TI_2311：コンポーネントの調整 - SelfCookingCenter XS、CombiMaster Plus XS、iCombi 6-2/3用のファンモーター

SelfCookingCenter XS、CombiMaster Plus XS & iCombi 6-2/3

2023/03/20

- ご提供打ち切りとなるファンモーターの図

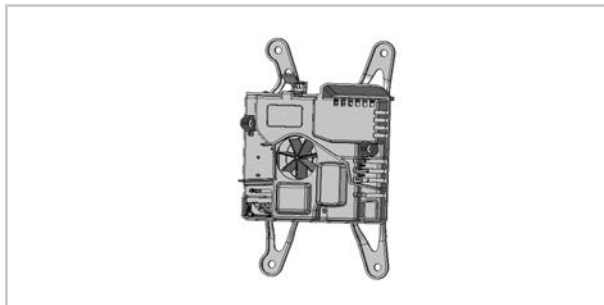
ご提供打ち切りとなるファンモーターと新しいファンモーターの違い

両ファンモーターは以下の点で異なります。

- 構造形状（見た目）
- 接続部（バス）

ご提供打ち切りとなるファンモーター

ご提供打ち切りとなるファンモーターは2023年3月19日まで、品番：87.01.374で入手可能です。

制御電子装置（品番：87.01.376）は、ご提供打ち切りとなるファンモーターを対象に入手可能ですが、限りがございます。

新しいファンモーター

品番：87.01.374 のファンモーターは2023年3月20日以降、サービスケースにおいてのみ新しいファンモーター（品番：87.01.973S）と交換されます。

2023年3月20日以降は、新しいファンモーター（品番：87.01.974S）が出荷時に取り付けられます。これはサービス部品として入手できます。
